Bis jetzt haben Sie folgende Belegung:

Diese Programmierung muß für die "9612" wie folgt geändert werden:

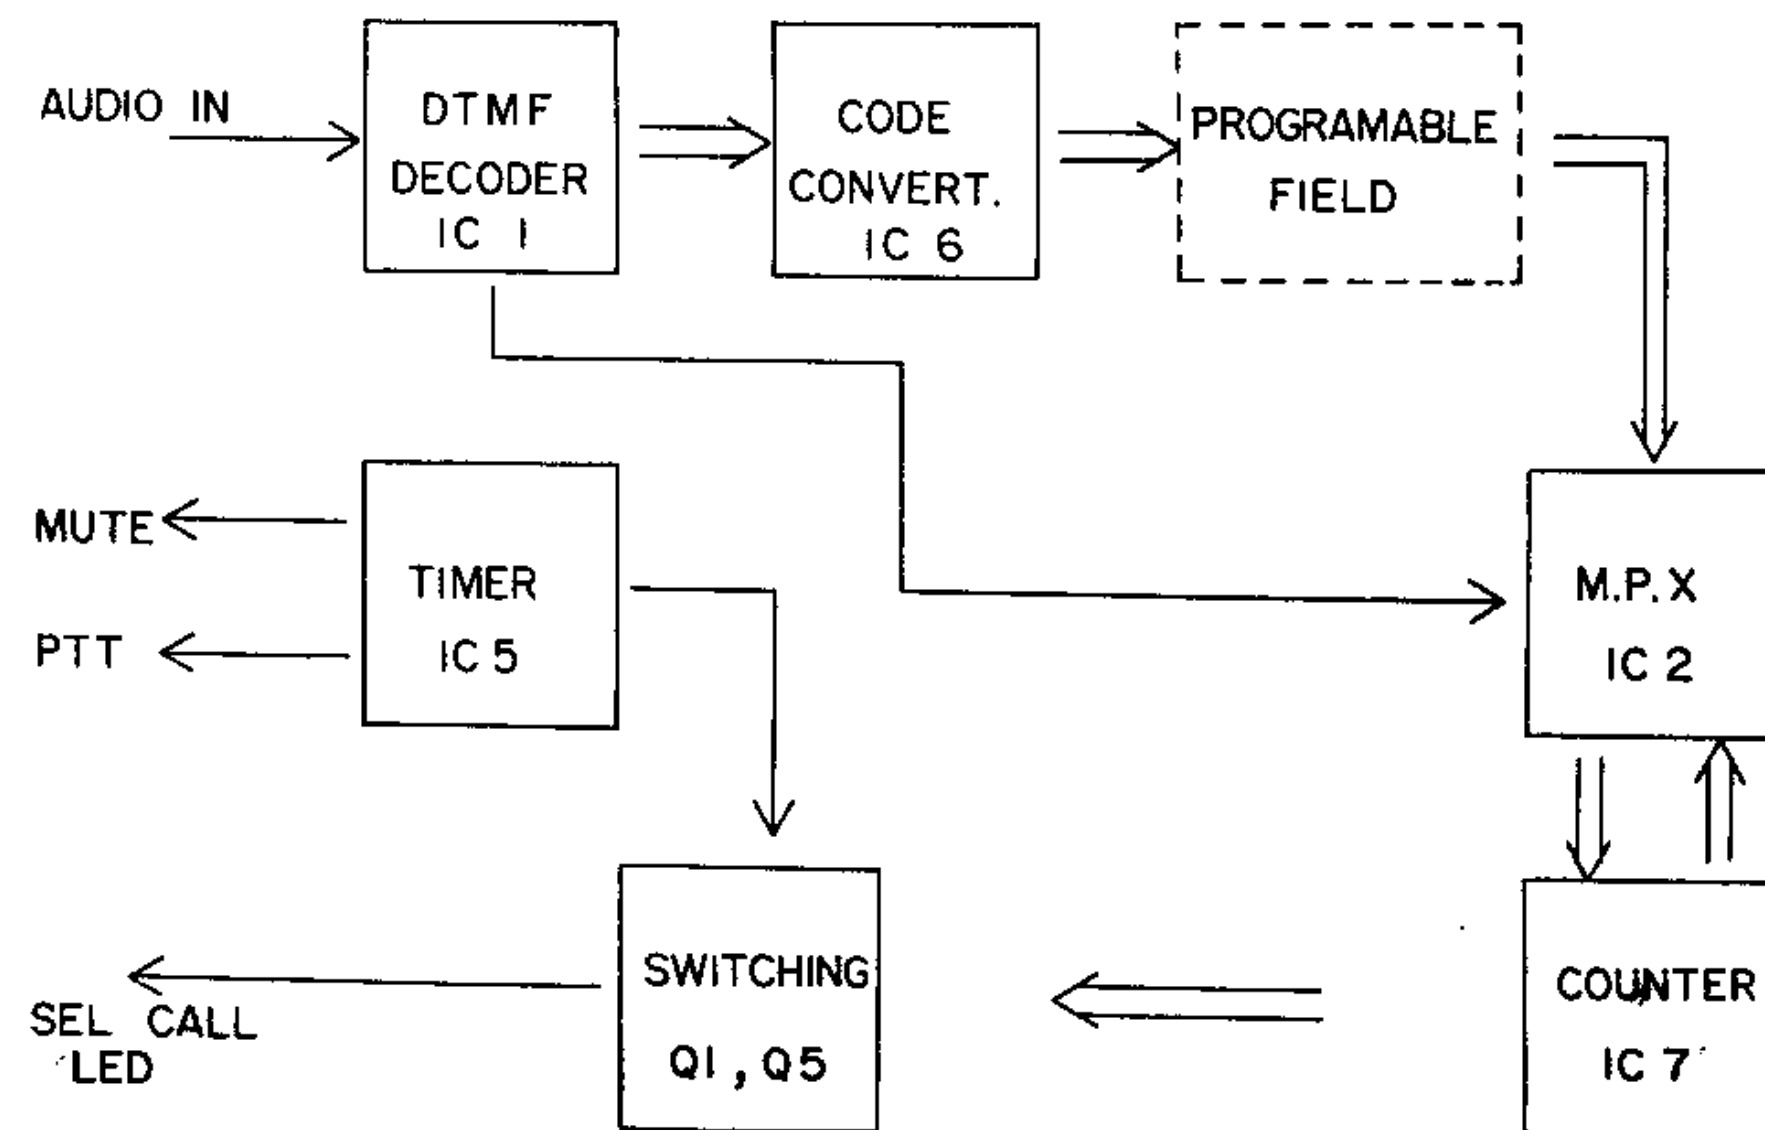
Programmierdraht	Nummernfeld
1. Stelle	"A" (braun)	"1"
2. Stelle	"B" (rot)	"2"
3. Stelle	"C" (orange)	"3"
4. Stelle	"D" (gelb)	"4"

Programmierdraht	Nummernfeld
1. Stelle	"A" (braun)	"9"
2. Stelle	"B" (rot)	"6"
3. Stelle	"C" (orange)	"1"
4. Stelle	"D" (gelb)	"2"

Löten Sie die Programmierdrähte entsprechend um. Damit sind Sie mit neuer Selektivrufnummer ausgestattet.
